**PROJET DE CENTRALE PHOTOVOLTAÏQUE AU SOL
SUR LA COMMUNE DE MONCRABEAU (47)**

**EVALUATION ENVIRONNEMENTALE AU TITRE DE
L'ARTICLE L-122-1 DU CODE DE L'ENVIRONNEMENT**

MÉMOIRE EN RÉPONSE du 27/03/2019

AVIS MRAe N°2019APNA29

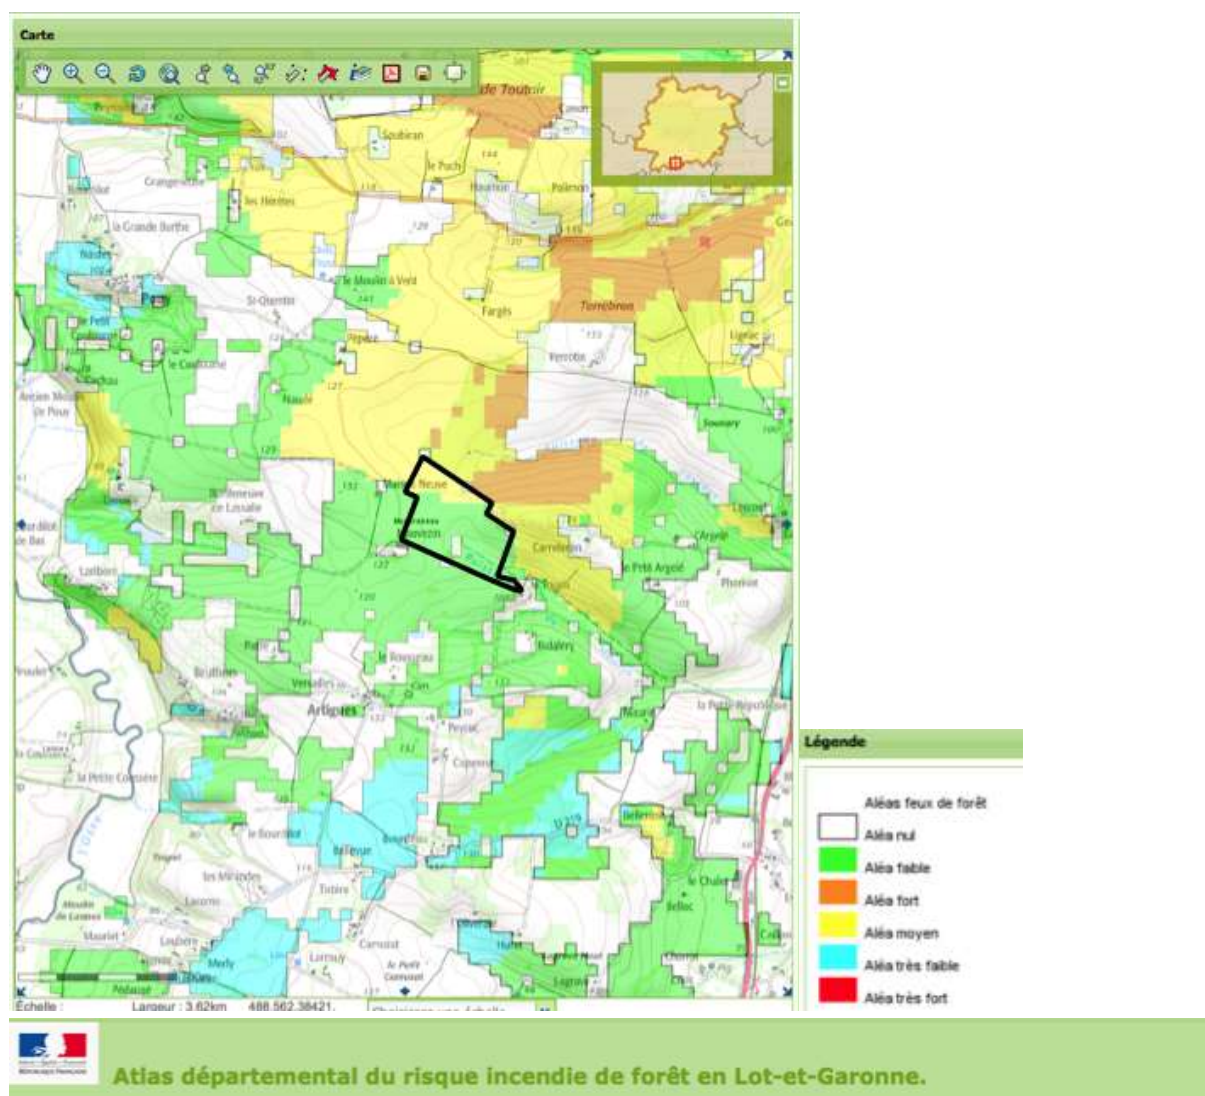
Concernant l'agriculture, le projet s'implante sur des terres agricoles présentant des caractéristiques d'exploitabilité favorables. Le terrain ne peut dès lors pas être considéré comme une friche agricole comme mentionné dans l'étude d'impact

L'ensemble des parcelles du projet est inexploité depuis une vingtaine d'année et laissé en friches (en jachère pour la déclaration PAC) car ce sont des **sols pauvres nécessitant des intrants (engrais) en quantité importante et de l'irrigation, pour de faibles rendements en céréales** (cf. extrait des analyses de sols réalisées en 2010 sur les parcelles du projet et compte-rendu de l'ingénieur agronome annexé).

Il y a plusieurs décennies, ce type de coteau était valorisé principalement en prairie permanente pour l'élevage bovin ou ovin. Avec la régression de ces exploitations mixtes (polycultures / élevage) et la déprise agricole, ces terres agricoles ne sont plus exploitées.
